Kaupunkiympäristön toimiala  
 Asemakaavoitus

## VUOROVAIKUTUSRAPORTTI

Munkkiniemen koulutustalon (Hollantilaisentie 11) asemakaavan muutos (nro 12519)

Kuva 1: Kadetintielle suunnitellussa tonttiliittymässä täyttyvät julkisen pysäköintilaitoksen näkemävaatimukset.

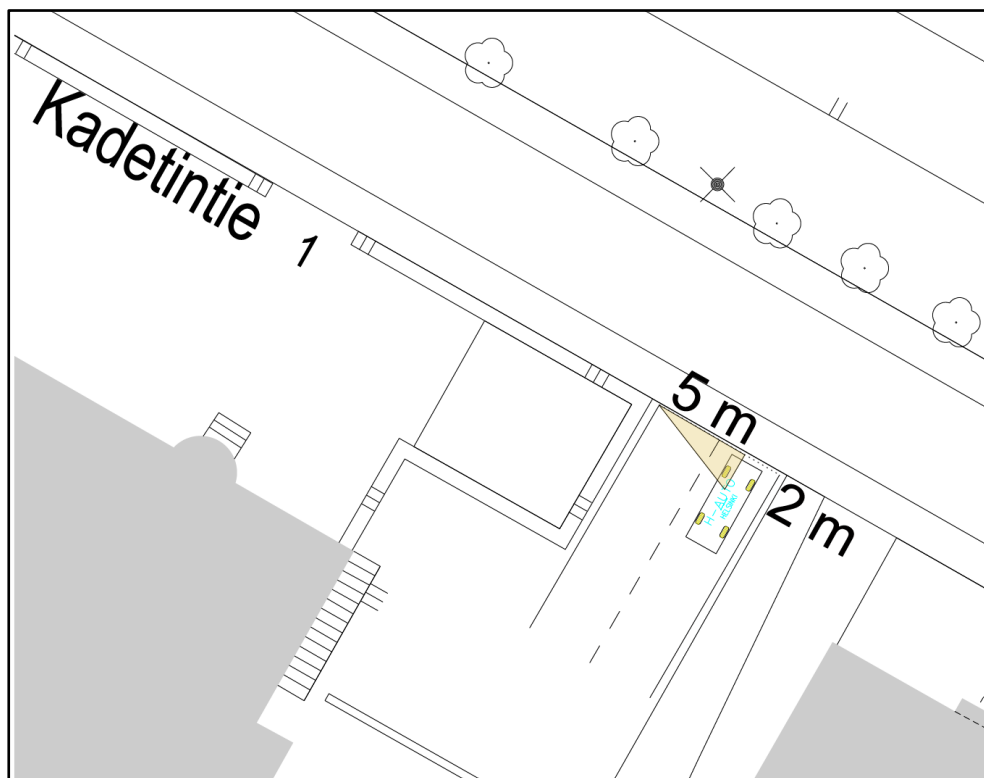
Kaavaehdotuksesta tehtiin yksi (1) muistutus. Muistutuksessa vastustetaan autohallin ajoliittymän sijoittamista Kadetintielle.

Kaavamuuotosaluetta sivuaa kolme katua: Laajalahdentie, Hollantilaisentie ja Kadetintie. Laajalahdentie on paikallinen kokoojakatu, jonka liikennemäärä on 5 000 ajon./vrk. Hollantilaisentien liikennemäärä on 2 500 ajon./vrk. Hollantilaisentiellä sijaitsee raitiovaunu 4:n pysäkki. Raitiovaunupysäkki sijaitsee Hollantilaisentien itäpuolella, lähellä muistutuksessa esitettyä vaihtoehtoisen ajoliittymän sijaintipaikkaa. Kadetintien liikennemäärä on noin 500 ajon./vrk, mikä on huomattavasti pienempi määrä kuin kahdella muulla tonttia sivuavalla kadulla. Katujen liikennemääriin nähden Kadetintie on lähtökohtaisesti paras paikka tonttiliittymän sijoittamiselle.

Kadetintien ja sille sijoitetun autohallin ajoliittymän turvallisuutta on selvitetty kaavamuuoksen laatimisen aikana. Suunnitellun tonttiliittymän paikka on noin 7 metrin levyinen. Ajoaukon vieressä on suojeltu muuri, mikä heikentää näkemää jalkakäytävälle. Helsingissä ei ole käytössä asuintalojen tonttiliittymille erillistä näkemävaatimusta, mutta kyseessä oleva tonttiliittymä täyttää jopa rakennustietosäätiön julkisille pysäköintilaitoksille annetun näkemäohjeen vaatimukset. Siinä kuljettajan tulee nähdä ollessaan 2 metrin päässä jalkakäytävästä 5 metriä kumpaankin suuntaan. Ajoluiska on auton mitan verran riittävän loiva ennen katua. Nopea pysähtyminen on mahdollista etenkin, kun alamäkeen on mahdollista ajaa jalka jarrulla.
